**INFORME DE HITO DE CONTROL  
N° 020-2025-OCI/0454-SCC**

**“MEJORAMIENTO DE LOS SERVICIOS PÚBLICOS DE  
INTEGRACIÓN ECONÓMICA Y SOCIAL, CREACIÓN DEL  
CIRCUITO DE AGUAS Y ANFITEATRO EN EL PARQUE  
NÉSTOR MARTOS DE LA URBANIZACIÓN SANTA ANA DEL  
DISTRITO DE PIURA – PROVINCIA DE PIURA”**

**HITO DE CONTROL N° 6 – CULMINACIÓN Y RECEPCIÓN DE  
OBRA**

**Vistas Fotográficas n.º 1**  
**Fisuras encontradas en obra**

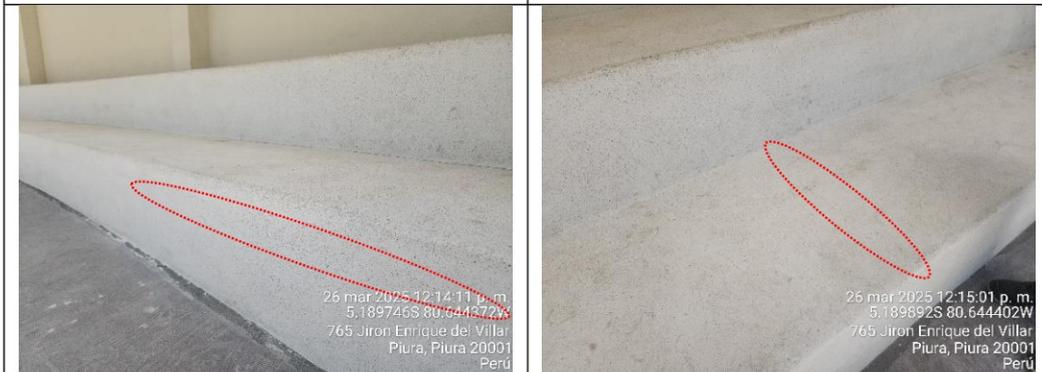
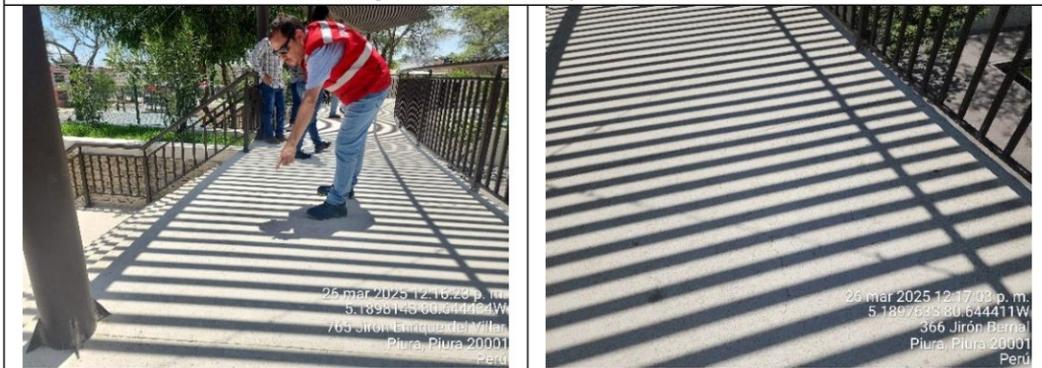
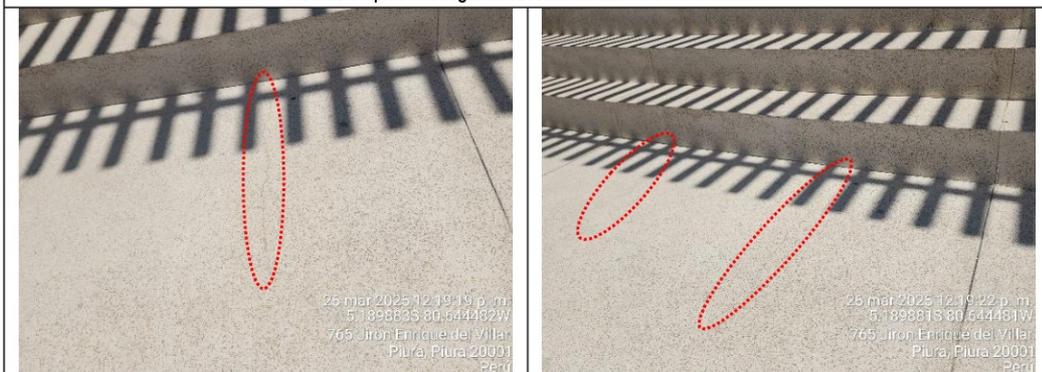
De acuerdo a la visita de inspección que la comisión de control realizó a la obra, se advierte que esta presenta fisuras en las siguientes zonas: vereda exterior, vereda del área de juegos, gradería de concreto del anfiteatro, escalera y en el piso de segundo nivel del mezzanine del anfiteatro y en el patio de comidas, y en la rampa de circulación. Dichas fisuras encontradas se aprecian en las siguientes vistas fotográficas:

Fisura en vereda exterior del parque.

Fisura en vereda del área de juegos.

Fisuras en gradería de concreto del primer nivel de anfiteatro.

Fisuras en piso del segundo nivel de mezzanine del anfiteatro

Fisura en descanso y peldaños de escalera 4 hacia el segundo nivel de mezzanine del anfiteatro

**Vistas Fotográficas n.º 5**  
**Deficiente acabado en piso del borde de puertas.**

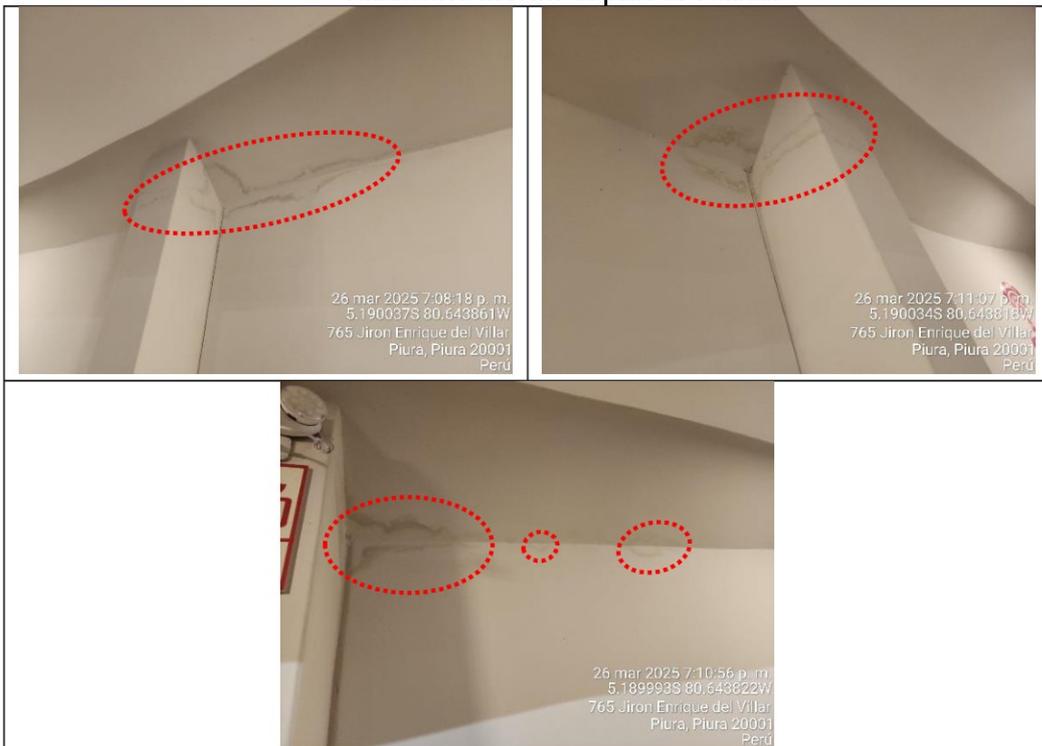
De la visita de inspección que la comisión de control realizó a la obra, se verifica el deficiente acabado en piso del borde de las puertas de lavadero y deposito, conforme así se muestra a continuación:

Imagen n.º 2  
Planta y Corte A-A de los quioscos.

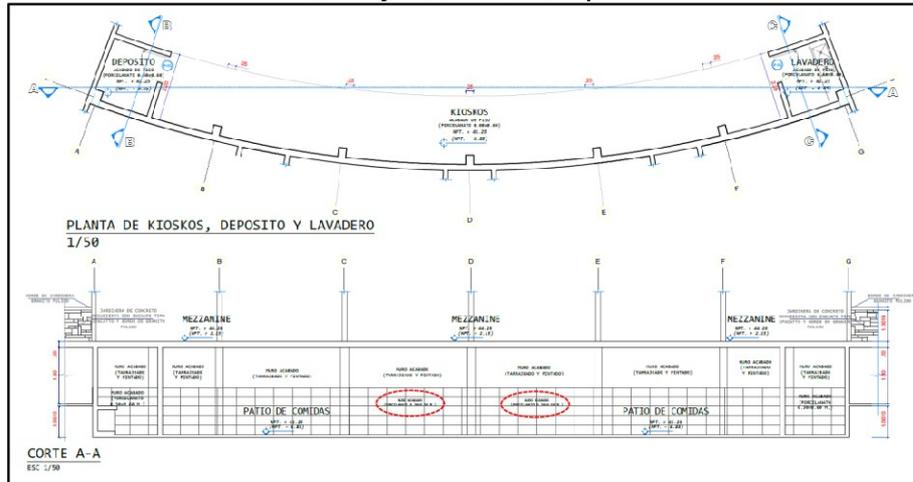
De la revisión selectiva al expediente técnico de la obra, se advierte que el plano A-15 "PLANO DE DESARROLLO DE PATIO DE COMIDAS - DISTRIBUCION 01" establece que en los quioscos el muro tendrá un acabado de porcelanato, y tarrajado y pintado, conforme se puede observar en la siguiente imagen:

Sin embargo, en la visita de inspección que la comisión de control realizó a la obra, se advierte que el muro construido se encuentra tarrajado y pintado en su totalidad sin acabado de porcelanato conforme así se indica en el plano A-15 "PLANO DE DESARROLLO DE PATIO DE COMIDAS - DISTRIBUCION 01" del expediente técnico de la obra, tal como se muestra en la siguiente vista fotográfica:

Imagen n.º 3

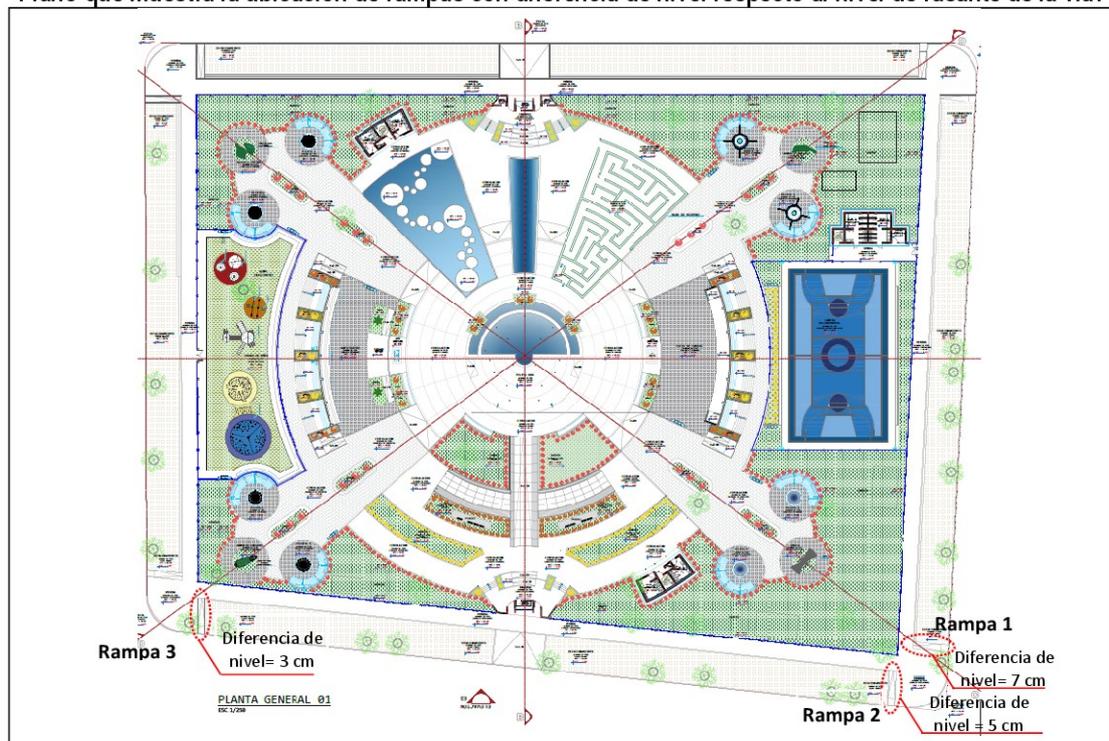
El expediente técnico de la obra incluía la construcción de rampas de acceso para discapacitados en el Plano A-01 "PLANO GENERAL – PRIMER PISO", que de acuerdo al literal j) del Artículo 6.- Características de diseño de rampas y escaleras, de la Norma Técnica A.120 Accesibilidad Universal en Edificaciones del Reglamento Nacional de Edificaciones se indica respecto a las rampas que no deberán tener ningún desnivel en el encuentro de la rampa con el nivel de inicio de estas, conforme se transcribe a continuación:

Sin embargo, en la visita de inspección que la comisión de control realizó a la obra, se verificó que en las siguientes rampas hay una diferencia de nivel respecto al inicio de estas con el nivel de rasante de la vía conforme se aprecian en la siguiente imagen y vistas fotográficas:

Plano que muestra la ubicación de rampas con diferencia de nivel respecto al nivel de rasante de la vía.
